ZPRÁVA O PROVEDENÍ BEZPEČNOSTNÍHO AUDITU POZEMNÍCH KOMUNIKACÍ

„PĚNČÍN, CHODNÍK PODÉL III/2799 a III/27911“

červen 2024

Obr.č. 4 – Výřez situace začátku novostavby chodníku u III/27911 naproti parkovišti obecního hřbitova

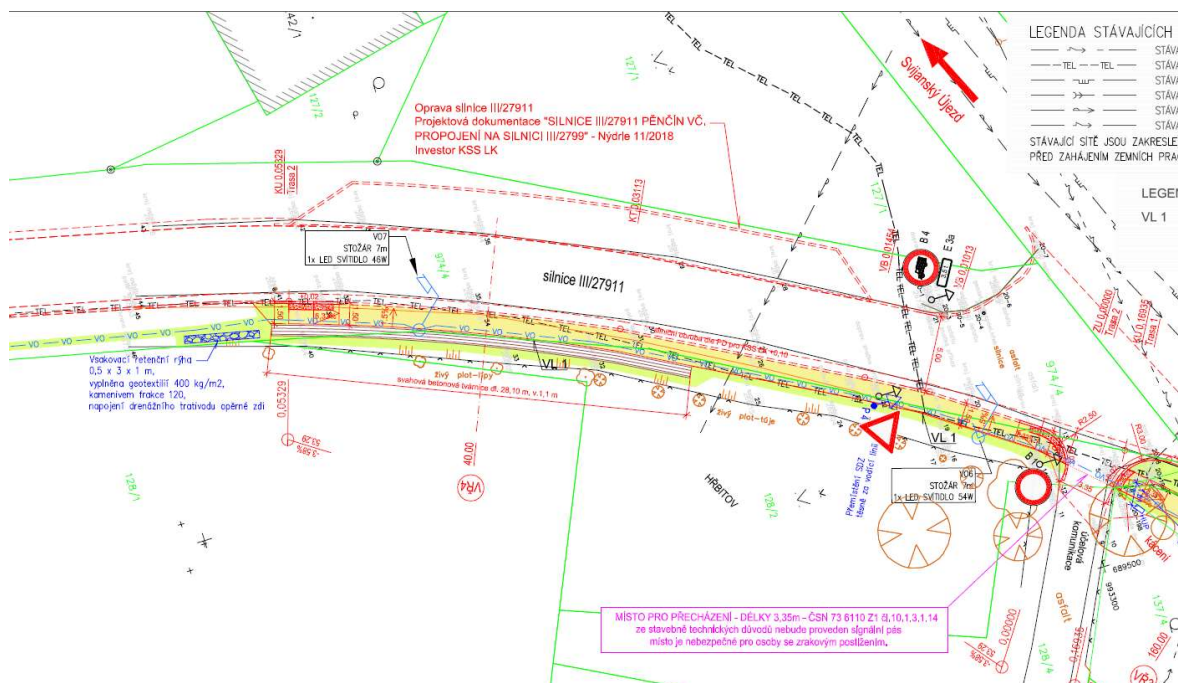
Riziko 2:

Začátek chodníku u silnice III/27911 vjezd do obce od dálnice D10 nemá návaznost.

Závažnost: střední

Návrh: Vzhledem k tomu, že chodník je navržený na straně obecního hřbitova a na opačné straně silnice III. třídy je podélné parkoviště pro návštěvníky hřbitova, a není řešený přechod přes silnici, je zřejmý výskyt pěších na vozovce silnice. Z tohoto důvodu doporučujeme upozornit na tuto skutečnost dopravním značením. Například se jeví vhodné svislé značení A12a – chodci, upozorňuje na místo nebo úsek pozemní komunikace s možností zvýšeného výskytu chodců v místě, kde není zřízen přechod pro chodce. Značení je možné umístit ze směru jízdy od D 10, před začátek chodníku.

Riziko akceptováno, obec požádá o stanovení místní úpravy provozu ve věci doplnění svislé dopravní značky A12a na silnici III/27911 ze směru jízdy od D10, před stávající parkoviště u obecního hřbitova.

Obr.č.7 – Výřez ze situace, návrh řešení v prostoru křižovatky silnice III/27911 a III/2799

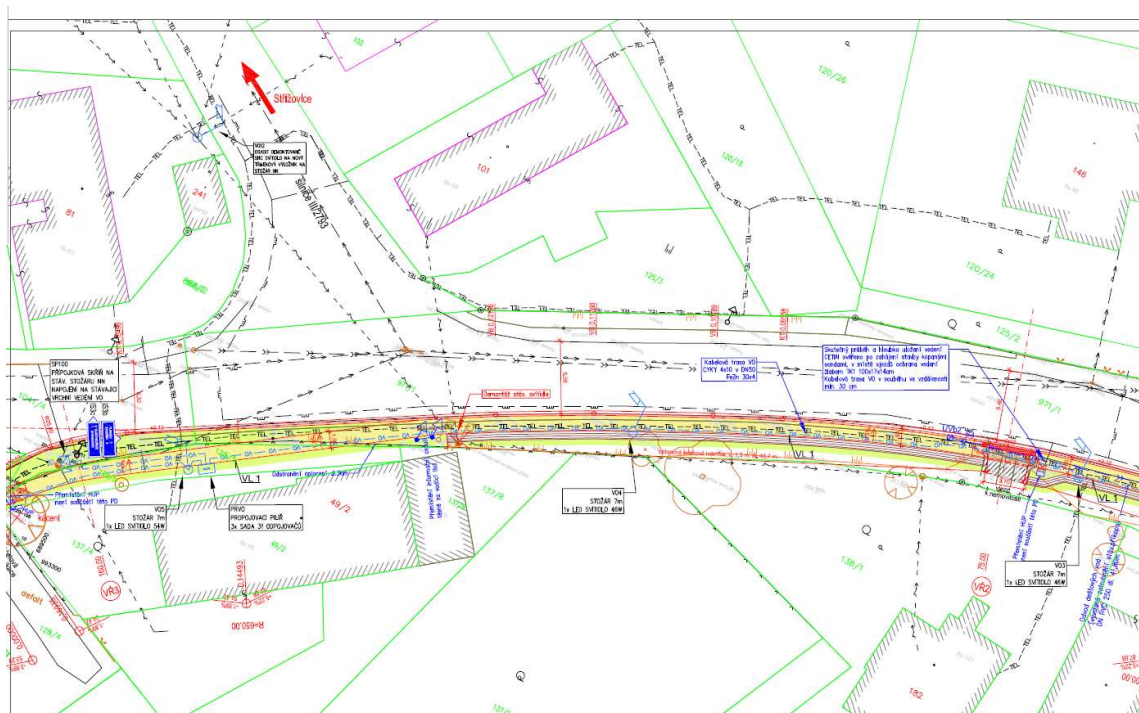
**Riziko 3:**

Není řešeno pěší propojení od obecního hřbitova k lokalitě autobusové zastávky Pěňčín, Vinohrady a ve směru k části obce na Vitanovice.

Závažnost: střední

Návrh: Projekt uvažuje s bezpečným propojením lokality obecního hřbitova s centrem obce. V rámci navrženého řešení, bude vytvořena sice delší, ale bezpečná trasa pro napojení lokality obce na výjezdu na část Vitanovice a to přes stávající přechod pro chodce u nemovitosti č.p. 18. Dostupnost autobusových zastávek bude možná přes vozovku silnice III/27911 u parkoviště. Na výskyt chodců na vozovce doporučujeme jako v předcházejícím riziku upozornit dopravním značením. Do budoucna doporučujeme řešit další etapou záměru výše uvedené propojení, včetně řešení křižovatky silnic III. třídy.

Obec riziko akceptuje částečně. V současné době již má obec vyhotovenou projektovou dokumentaci na druhou etapu řešení, jejíž součástí je bezpečné propojení pěších v celém prostoru křižovatky silnic III. třídy, včetně dostupnosti autobusových zastávek Pěňčín, Vinohrady.
